廃炉発官 30 第 234 号  
平成 30 年 11 月 14 日

福島第一原子力発電所 特定原子力施設に係る実施計画 変更認可申請書

使用済セシウム吸着塔一時保管施設（第四施設）における第二セシウム吸着装置吸着塔の線源条件と保管上の制限に関する変更に伴い、下記の通り変更を行う。

- ・第二セシウム吸着装置吸着塔の第四施設における線源設定変更に伴う線量評価、配置計画及び線源設定の見直し

図3 第四施設の吸着塔格納配置計画（ $\phi$ ：吸着塔側面線量率）

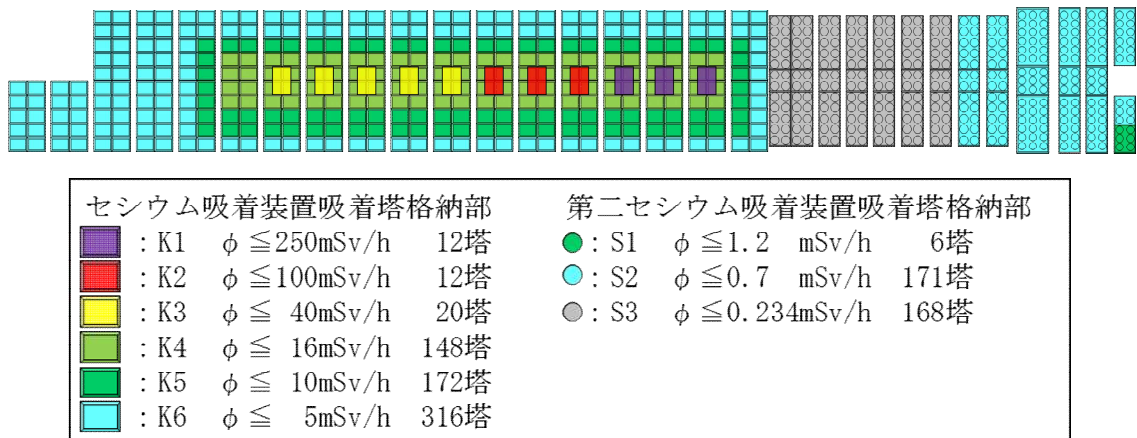
d. 第四施設

容 量：セシウム吸着装置吸着塔：680 体  
第二セシウム吸着装置吸着塔：345 体

ii. 第二セシウム吸着装置吸着塔

放射能強度：添付資料－1 表3及び図3参照

遮 蔽：吸着塔側面：鉄 35mm, 鉛 190.5mm

吸着塔上面：鉄 35mm, 鉛 250.8mm

評価地点までの距離：約 590m

線 源 の 標 高：約 36m

評 価 結 果：約  $4.94 \times 10^{-2}$  mSv/年

なお、図1～3の配置の結果、各施設が敷地境界に及ぼす線量は、第一施設及び第三施設についてはNo.7、第四施設についてはNo.70への影響が最大になるとの評価結果を得ている。

図4 一時保管施設に保管した第二セシウム吸着装置吸着塔の発生時期と側面線量率分布

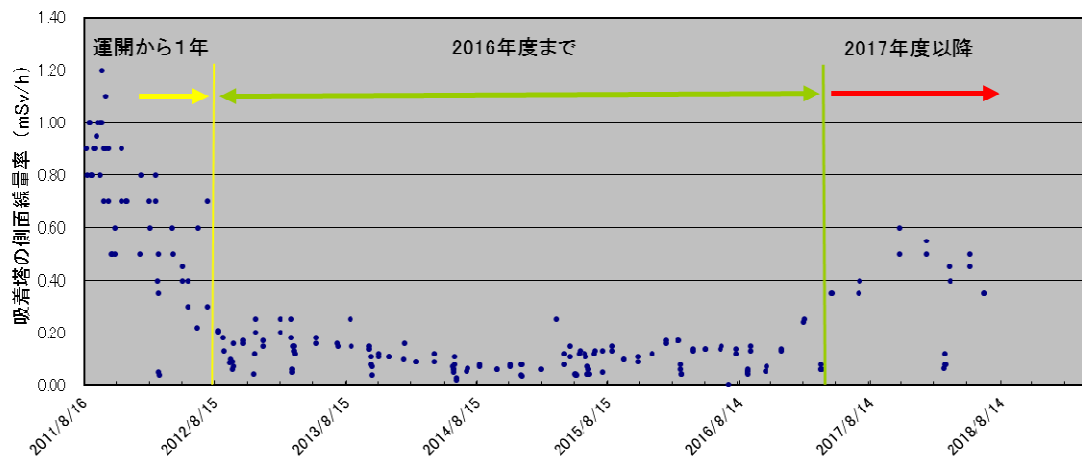
平成30年6月30日までに一時保管施設に保管した204本のうち、平成23年8月の装置運転開始から一年間以内に保管したもの50本、それ以降2016年度までに保管したもの136本、2017年度以降に保管したものの吸着塔側面線量率（図4参照）の平均値はそれぞれ0.65mSv/時、0.11mSv/時、0.36mSv/時であった。この実績を包絡する線源条件として、側面線量率が実績最大の1.2mSv/時となる値（S1）、0.7mSv/時となる値（S2）、およびS2の1/3の値（S3）を用いることとし、それぞれの分類に属する吸着塔あたりのセシウム吸着量を表3のように設定した。第二セシウム吸着装置吸着塔を格納するエリアには、線量率が大幅に低い高性能多核種除去設備吸着塔も格納することから、そのエリアについてはS4として線源設定することとした。高性能多核種除去設備から発生する使用済み吸着塔で想定線量が最大である多核種吸着塔（1～3塔目）をモデル化した場合と、第二セシウム吸着装置吸着塔でモデル化した場合の評価結果比較により、より保守的な評価（高い敷地境界線量）を与えた後方でS4をモデル化することとした。

上記のカテゴリーを図1～3のように適用して敷地境界線量を評価した。よって図にS1～S4として示したエリアに格納可能となる吸着塔の側面線量率の制限値は、表4の格納制限の値となる。同表に、平成30年6月までに発生した第二セシウム吸着装置吸着塔の線量範囲ごとの発生数を示す。いずれのカテゴリーでも、より高い線量側のカテゴリーに保管容量の裕度を確保しており、当面の吸着塔保管に支障を生じることはない。
